Title - Sujet Services de Location de Grue	
Solicitation No. - N° de l'invitation EP168-203174/A	Amendment No. - N° modif. 001
Client Reference No. - N° de référence du client 20203174	Date 2020-06-16
GETS Reference No. - N° de référence de SEAG PW-\$\$HS-652-78732	
File No. - N° de dossier hs652.EP168-203174	CCC No./N° CCC - FMS No./N° VME
Solicitation Closes - L'invitation prend fin at - à 02:00 PM on - le 2020-06-23	
Time Zone Fuseau horaire Eastern Daylight Saving Time EDT	
F.O.B. - F.A.B. Plant-Usine: <input type="checkbox"/> Destination: <input type="checkbox"/> Other-Autre: <input type="checkbox"/>	
Address Enquiries to: - Adresser toutes questions à: Lafontaine, Raphael	Buyer Id - Id de l'acheteur hs652
Telephone No. - N° de téléphone (613) 296-5030 ()	FAX No. - N° de FAX () -
Destination - of Goods, Services, and Construction: Destination - des biens, services et construction:

MODIFICATION 001

Cette modification 001 est effectuée afin de publier des questions et réponses reçues de soumissionnaires potentiels comme suit :

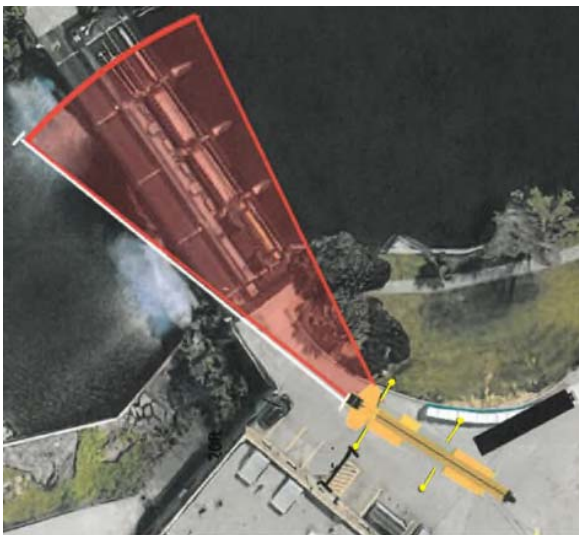
Q7. : Voir le dessin ci-joint montrant l'empreinte et le lieu d'installation proposés par notre compagnie. Avec une grue de cette taille, la portée des stabilisateurs est de 30 à 32 pieds, y compris les patins de stabilisateurs. Compte tenu de la taille de la grue et de l'espacement nécessaire à l'installation des stabilisateurs, nous devons être un peu plus éloignés du barrage pour effectuer le travail, tout en restant à une distance de 20 pieds du bâtiment voisin. La distance par rapport au bâtiment, peut-elle être ajustée dans l'énoncé de travail ?

R7. : Le problème est que nous n'avons aucune information sur la construction du mur qui passe sous les places de stationnement devant la centrale de chauffage, ni sur la dalle qui constitue le toit de ce sous-sol étendu. Donc, nous n'avons donc aucun moyen d'évaluer l'effet de la charge des stabilisateurs sur la structure, et c'est la raison de l'exigence de la distance de recul. Nous ne pouvons pas la changer.

D'autre part, notez que les stabilisateurs peuvent être placés parmi les pins, à droite de la grue dans votre plan d'installation (voir le cahier des charges, section A3.4.1 dernière ligne, et la réponse à la question n°1). Il semble que cela vous permettrait de conduire la grue un peu plus près du barrage que ce qui est indiqué sur votre dessin, si vous restez près des arbres sur la droite.
